## 5 行政機関の津波波源モデルの詳細

### 5-1 内閣府の最大クラスの津波の波源モデル

## 5-4 内閣府の最大クラスモデルの位置づけの再整理 No.4コメント回答（内閣府の最大クラスモデルの位置づけの再整理）

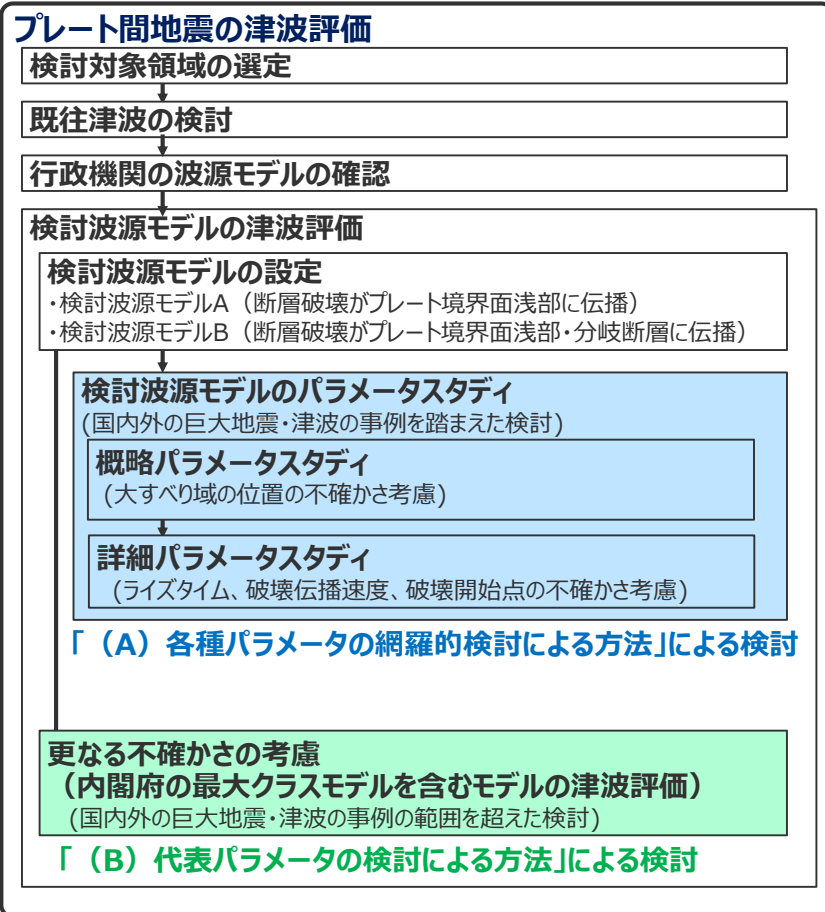
- 上記整理結果を踏まえて、内閣府の最大クラスモデルの基準津波の策定への反映について検討した。
- その結果、第662回審査会合では、内閣府の最大クラスモデルを検討波源モデルに対する「更なる不確かさ考慮モデル」と位置づけて整理していたが、波源設定の考え方の違いを踏まえ、「更なる不確かさの考慮」という表現による整理は取り止め、**(B) 代表パラメータの検討による方法<sup>※</sup>**により検討された内閣府の最大クラスモデルは、**(A) 各種パラメータの網羅的検討による方法<sup>※</sup>**によって検討を行うプレート間地震の津波評価とは別に、行政機関による既往評価として基準津波の策定に反映するよう変更した。

(A) 各種パラメータの網羅的検討による方法：各パラメータの不確かさの組合せの科学的知見に基づく網羅的な検討により安全側の評価を行う考え方の方法

(B) 代表パラメータの検討による方法：影響の大きい代表パラメータを科学的知見の範囲を超えて非常に大きく設定することにより、その他の現象の津波評価への影響を代表させて安全側の評価を行う考え方の方法

### 今回の説明方針

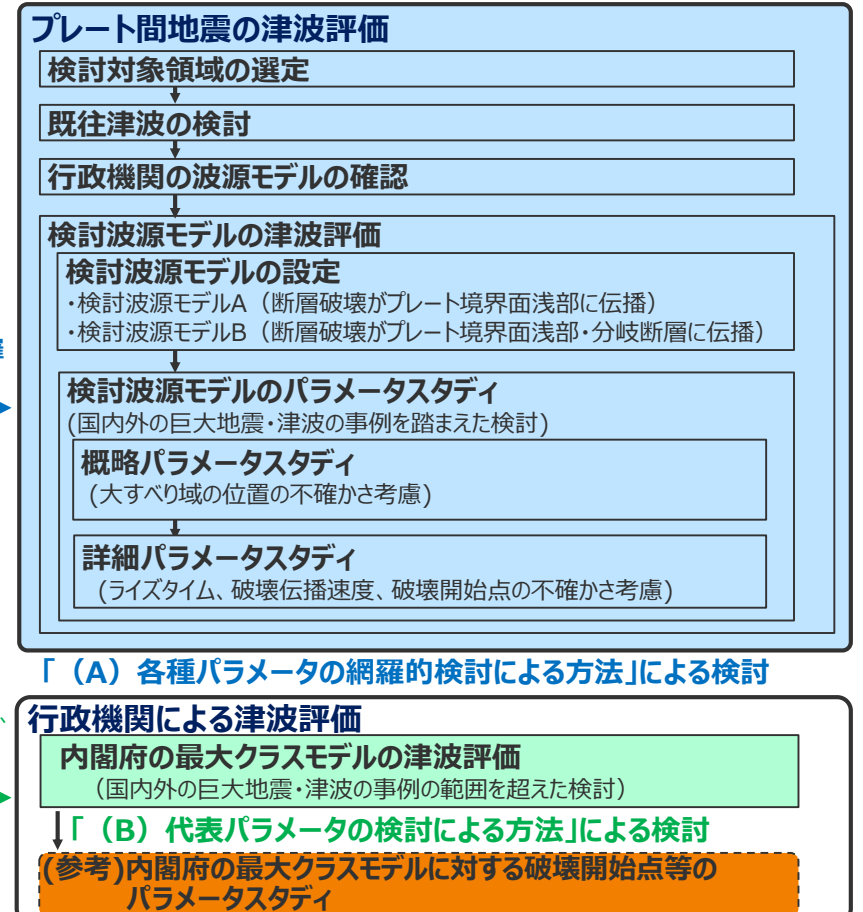
- 第662回審査会合では、プレート間地震の津波評価について、「検討波源モデルのパラメータスタディ」の他に、国内外の巨大地震の発生事例の範囲を超えて一部のパラメータを考慮した検討を「更なる不確かさ考慮」という表現で加え、内閣府の最大クラスモデルを含むモデルを「更なる不確かさの考慮モデル」として整理していた。
- 今回、波源設定の考え方に着目して内閣府の最大クラスモデルの位置づけを再整理した結果、**(A) 各種パラメータの網羅的検討による方法**により検討した「検討波源モデルのパラメータスタディ」と**(B) 代表パラメータの検討による方法**により検討した内閣府の最大クラスモデルとの波源設定の考え方の違いを踏まえ、「更なる不確かさの考慮」という表現による整理は取り止め、**(B) 代表パラメータの検討による方法**により検討された内閣府の最大クラスモデルは、**(A) 各種パラメータの網羅的検討による方法**によって検討を行うプレート間地震の津波評価と別に、行政機関による既往評価として基準津波の策定に反映するよう変更した。
- なお、第662回審査会合でのコメントを踏まえて、内閣府の最大クラスモデルに対して、仮に破壊開始点等のパラメータスタディを実施した場合の影響検討を参考として実施した。

**(B) 代表パラメータの検討による方法**により検討された内閣府の最大クラスモデルは、行政機関による既往評価として基準津波の策定に反映するよう変更

国内外のMw9クラスの地震の津波インバージョンにより推定された破壊伝播速度

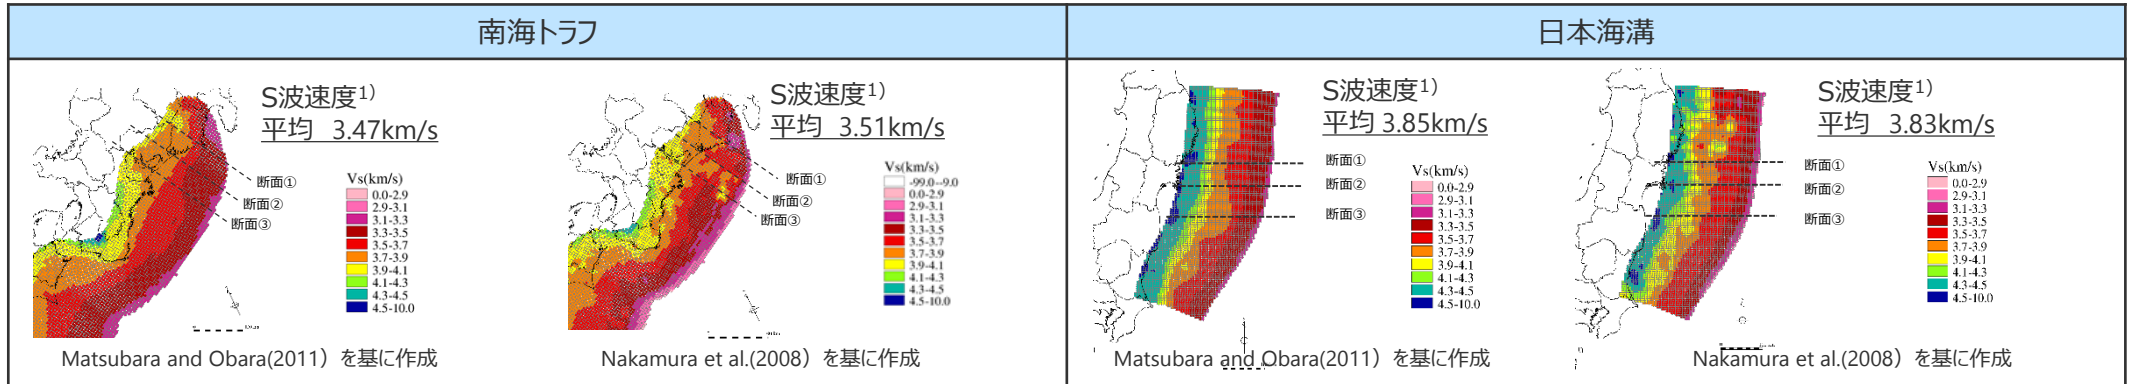
- 変更点
- 検討波源モデルの破壊伝播速度について、これまで内閣府(2012)が設定している2.5km/sと設定していたが、南海トラフと日本海溝のS波速度構造の違いを考えると南海トラフの巨大地震の破壊伝播速度は東北沖地震より小さいと考えられることから、国内外のMw9地震のインバージョン結果および南海トラフと日本海溝の速度構造を踏まえて、2.0km/sと設定することに変更した。
  - なお、内閣府(2012)が設定している破壊伝播速度2.5km/sも含めて、破壊伝播速度の不確かさについては、別途詳細パラメータスタディを実施する。

今回の説明方針

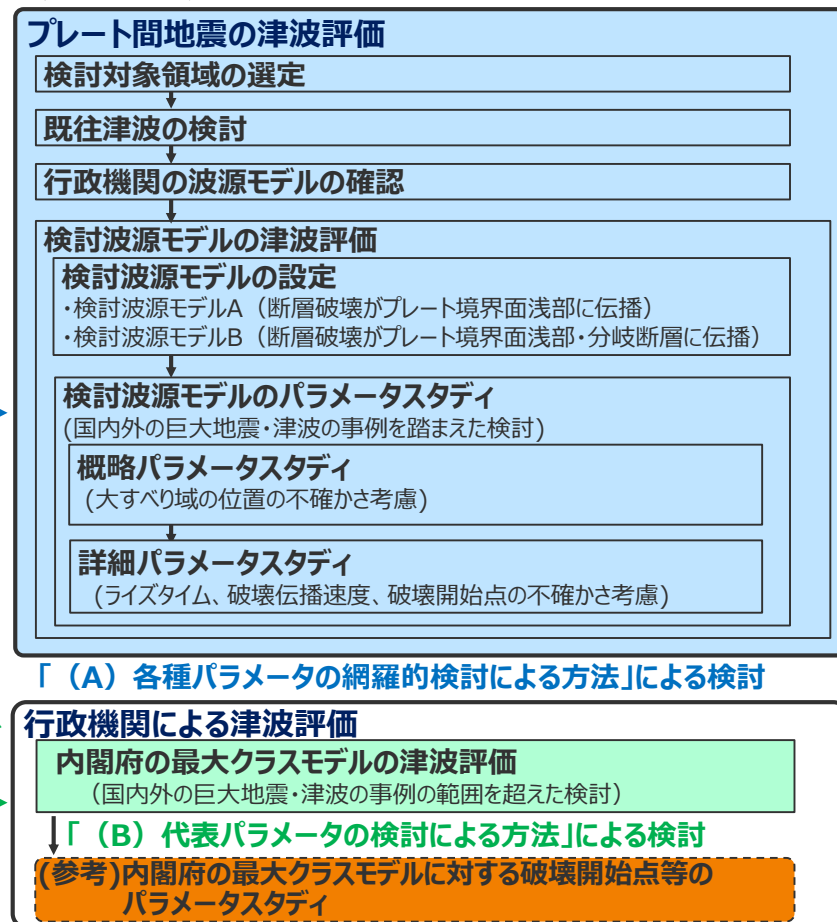
- 第662回審査会合では、プレート間地震の津波評価について、「検討波源モデルのパラメータスタディ」の他に、国内外の巨大地震の発生事例の範囲を超えて一部のパラメータを考慮した検討を「更なる不確かさ考慮」という表現で加え、内閣府の最大クラスモデルを含むモデルを「更なる不確かさの考慮モデル」として整理していた。
- 今回、波源設定の考え方に着目して内閣府の最大クラスモデルの位置づけを再整理した結果、**(A) 各種パラメータの網羅的検討による方法**により検討した「検討波源モデルのパラメータスタディ」と**(B) 代表パラメータの検討による方法**により検討した内閣府の最大クラスモデルとの波源設定の考え方の違いを踏まえ、「更なる不確かさの考慮」という表現による整理は取り止め、**(B) 代表パラメータの検討による方法**により検討された内閣府の最大クラスモデルは、**(A) 各種パラメータの網羅的検討による方法**によって検討を行うプレート間地震の津波評価と別に、行政機関による既往評価として基準津波の策定に反映するよう変更した。
- なお、第662回審査会合でのコメントを踏まえて、内閣府の最大クラスモデルに対して、仮に破壊開始点等のパラメータスタディを実施した場合の影響検討を参考として実施した。

**(B) 代表パラメータの検討による方法**により検討された内閣府の最大クラスモデルは、行政機関による既往評価として基準津波の策定に反映するよう変更

## 第717回審査会合および今回の説明方針

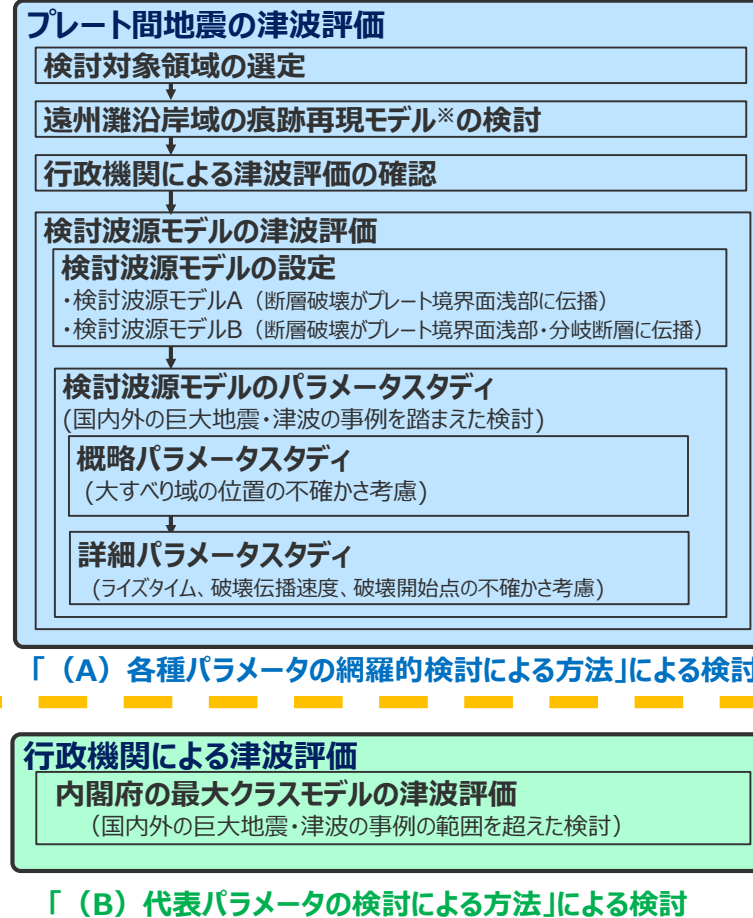
- 第717回審査会合では、波源設定の考え方に着目して内閣府の最大クラスモデルの位置づけを再整理した結果、**(A) 各種パラメータの網羅的検討による方法**により検討した「検討波源モデルのパラメータスタディ」と**(B) 代表パラメータの検討による方法**により検討した内閣府の最大クラスモデルとの波源設定の考え方の違いを踏まえ、「更なる不確かさの考慮」という表現による整理は取り止め、**(B) 代表パラメータの検討による方法**により検討された内閣府の最大クラスモデルは、**(A) 各種パラメータの網羅的検討による方法**によって検討を行うプレート間地震の津波評価と別に、行政機関による既往評価として基準津波の策定に反映するよう変更した。
- 今回のコメント回答では、第717回審査会合から説明方針の変更はなく、①「**(B) 代表パラメータの検討による方法**」により検討している内閣府の最大クラスモデルの津波評価に対して、破壊開始点のパラメータスタディを実施する必要はないこと、および、②「**(B) 代表パラメータの検討による方法**」により検討された内閣府の最大クラスモデルを、「**(A) 各種パラメータの網羅的検討による方法**」で検討しているプレート間地震のパラメータスタディの中で考慮する必要はないことを回答した。

・「(B)代表パラメータの検討による方法」により検討された内閣府の最大クラスモデルのパラメータ(すべり量(37m)とライズタイム(60s)の組合せ)を、「(A)各種パラメータの網羅的検討による方法」で検討しているプレート間地震のパラメータスタディの中で考慮する必要はないと評価した。
